<b>ZMĚNOVÉ HLÁŠENÍ</b>				ZH č.: 1	
<b>Identifikace:</b>					
<b>REKONSTRUKCE A ZMĚNA DISPOZIC UBYTOVNY V LOVOSICÍCH</b> <b>Vodovod stoupačky</b>					
<b>CUSTOMER /OBJEDNATEL:</b> Město Lovosice Školní 407/2 410 30 Lovosice			<b>CONTRACTOR/ ZHOTOVITEL:</b> GKR STAVBY s.r.o. Kratochvílova 2659 413 01 Roudnice nad Labem		
<b>Změna je vyvolána</b>					
Záměrem Objednatele	Záměrem Zhotovitele	Veřejnopráv. požadavky	Vyšší mocí	Jinou okolností	
<input type="checkbox"/>	<input type="checkbox"/>	<input type="checkbox"/>	<input type="checkbox"/>	<input checked="" type="checkbox"/>	
<p><b>Datum iniciace změny: 23.05.2022</b>  <b>Referenční korespondence/komunikace/zápis: Zápis ve stavebním deníku</b>  <b>Zápis z kontrolního dne: 14.04.2022</b></p>					
6/X51		<p>Zhotovitel deklaroval formou včasného upozornění objednatel na dosud zjištěné vícepráce, které vyplývají ze schválené projektové dokumentace nebo z nově vzniklých skutečností a nejsou zahrnuty do smluvního soupisu prací:</p> <ul style="list-style-type: none"> <li>-v položkovém rozpočtu chybějící vodovodní potrubí</li> <li>-ŽB zdi u vstupu budou odříznuty na úroveň 840 mm a budou zpevněny ocelovými L profily a pásavinou dle návrhu sta

foto 18.5.2022

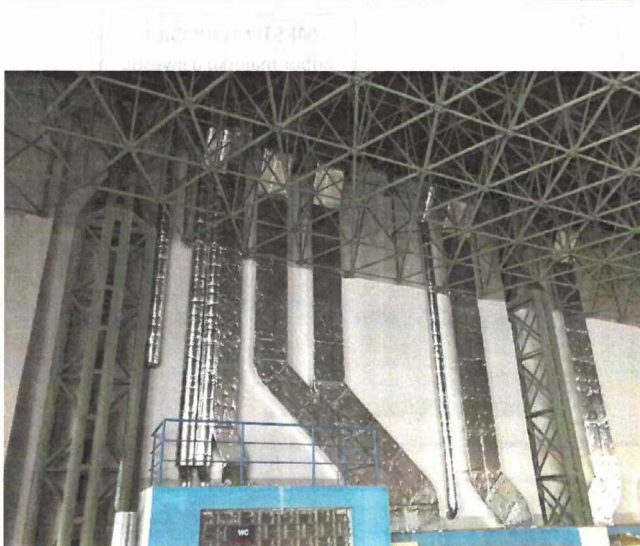
Provedení změny má vliv na:				
Realizační harmonogram Díla <input type="checkbox"/>	Záruky Zhotovitele či vendorů <input checked="" type="checkbox"/>	Cenu díla <input checked="" type="checkbox"/>	Kvalitu díla <input checked="" type="checkbox"/>	Ostatní smluvní podmínky <input checked="" type="checkbox"/>
<p><b>Popis změny:</b></p> <p>Byly provedeny odtrhové zkoušky a jejich výsledek byl nevyhovující. Byla potřeba změna technologie pro zaručení správných kvalit a hodnot povrchu stěn před montáží tepelného izolantu. Bylo potřeba odstranit stávající nevyhovující povrch na celé ploše vnitřní fasády a následně opatřit opět celou plochu penetračním nátěrem.</p> <p><i>Práce bylo potřeba provést v naplánovaném hmg. v návaznosti na další práce týkající se přívodu o odvodu pro VZT a v souladu s akcemi města, které se mají konat na konci letních měsíců.</i></p>

Je doložitelné, že práce bylo nutné provést a nárokové položky jsou v návaznosti na následný technologický postup

TDS posoudil nárokové položky, po kontrole doložitelného množství sutě byl objem redukován na současnou hodnotu. TDS doporučuje ZL ke schválení

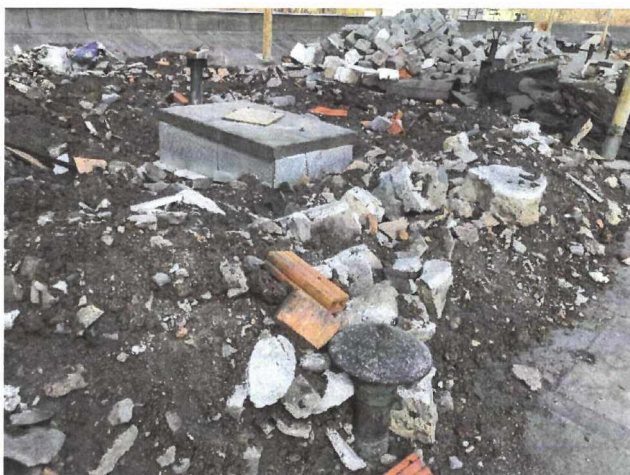
Vyplývá ze skutečností zjištěných po otevření střechy.

- Nataveno více pásů než se předpokládalo (předpoklad 2, skutečnost 6)
- Místy podklad z cihel a tvárnic, místy z betonu
- větší tl. násypu
- nutnost podchycení stropu kvůli bourání pevných vrstev

Odkrytí kpl skladby střechy prokázalo její různorodost

Na základě podrobného zjišťování na místě stavby TDS postupně kontroloval a upřesňoval jednotlivá množství a správnost položek. Po zpracování a vydání závěrečné verze ZL se v konstrukci střechy objevily nevidované OK, které bylo potřeba odstranit. Toto je řešeno samostatně.
